SERVICE-INFO

Az 531 0037 10 és az 531 0353 10 cikkszámú feszítőgörgők (segédberendezések meghajtása) cseréje az 531 0241 10 cikkszámúra

INA 0061

1. ábra: Az egyes feszítőgörgők ábrázolása, azok különbségeivel

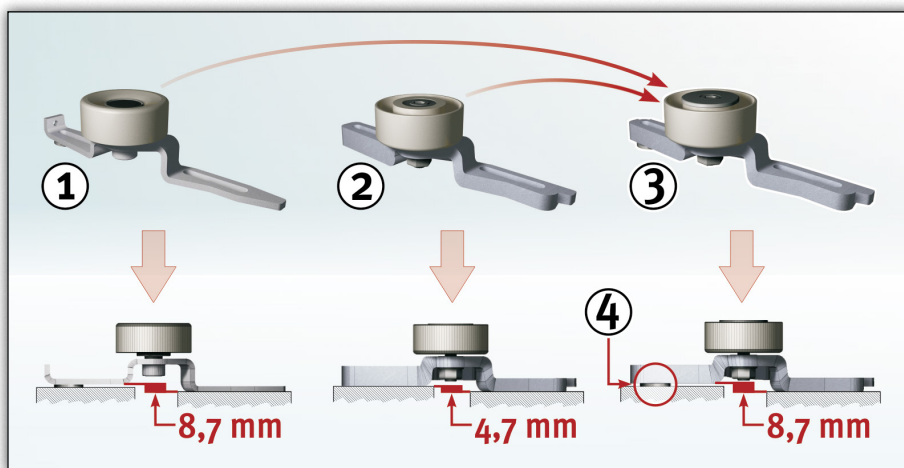
Az 531 0037 10 és az 531 0353 10 cikkszámú feszítőgörgők (a segédberendezések meghajtásába szerelve) megszűnnek és az 531 0241 10 helyettesíti.

A magasságkülönbség kiegyenlítésére az 531 0241 10 cikkszámú feszítőgörgőhöz egy 4 mm vastag alátétet mellékelnek.
